Nr sprawy 340-1 /12

*Dotyczy przetargu nieograniczonego na  
„Przebudowę drogi powiatowej nr 2128W (od drogi kraj. Nr 60)  
Różan- Dzbądz- Brzuze- Rzewnie- Łaś (do drogi kraj. Nr 61)  
od km 0+017,70 do km 8+393,87, odcinek o długości 8376,17m  
(odcinek Różan- Dzbądz- Brzuze Duże)”*

### PYTANIA I ODPOWIEDZI

#### ZBROJONA SKOŚNA ŚCIANKA PRZEPUSTU

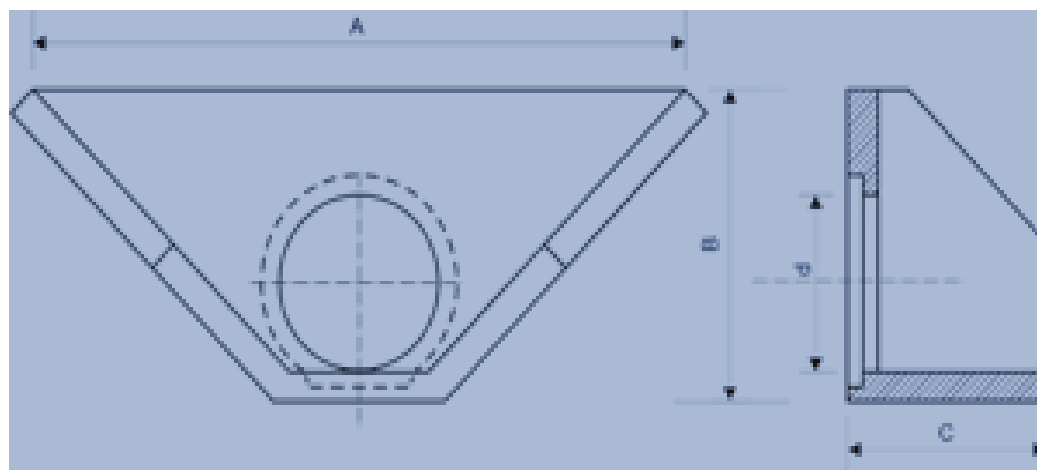
### Pytanie 3 ( w piśmie EUROVIA Polska S.A. pyt. nr 3)

Proszę o zamieszczenie szczegółów projektowych ścianek czołowych betonowych (poz. 17)

#### Odpowiedź

Ścianki czołowe przy nowych przepustach (poz.17 przedmiaru) należy wycenić jako gotowe ścianki zbrojone o przekroju wskazanym za poniższym schemacie.

A	B	C	Ø d
2000	1060	750	600
2000	1500	750	1000
